概要

この通知は、ST マイクロエレクトロニクス社で製造されたザイリンクス インシステム プログラマブル コンフィギュレーション PROM の 8Mbit、16Mbit、および 32Mbit の Platform Flash デバイスにおける 2 つの変更点をお知らせするものです。

表 1: 該当デバイス

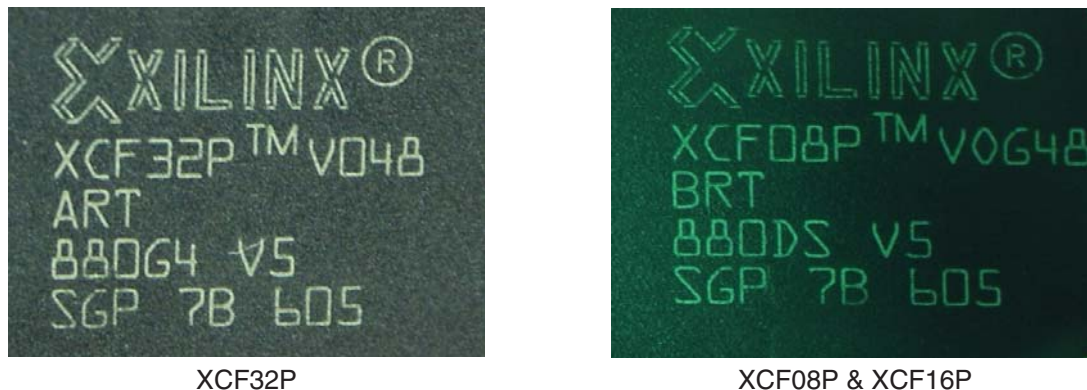
組立工場の移転		
デバイス	デバイス	デバイス
XCF08PVO48C	XCF16PVO48C	XCF32PVO48C
XCF08PVOG48C	XCF16PVOG48C	XCF32PVOG48C
モールド コンパウンドを Kyocera KE-3300D に変更		
デバイス	デバイス	デバイス
XCF08PVOG48C	XCF16PVOG48C	XCF32PVOG48C
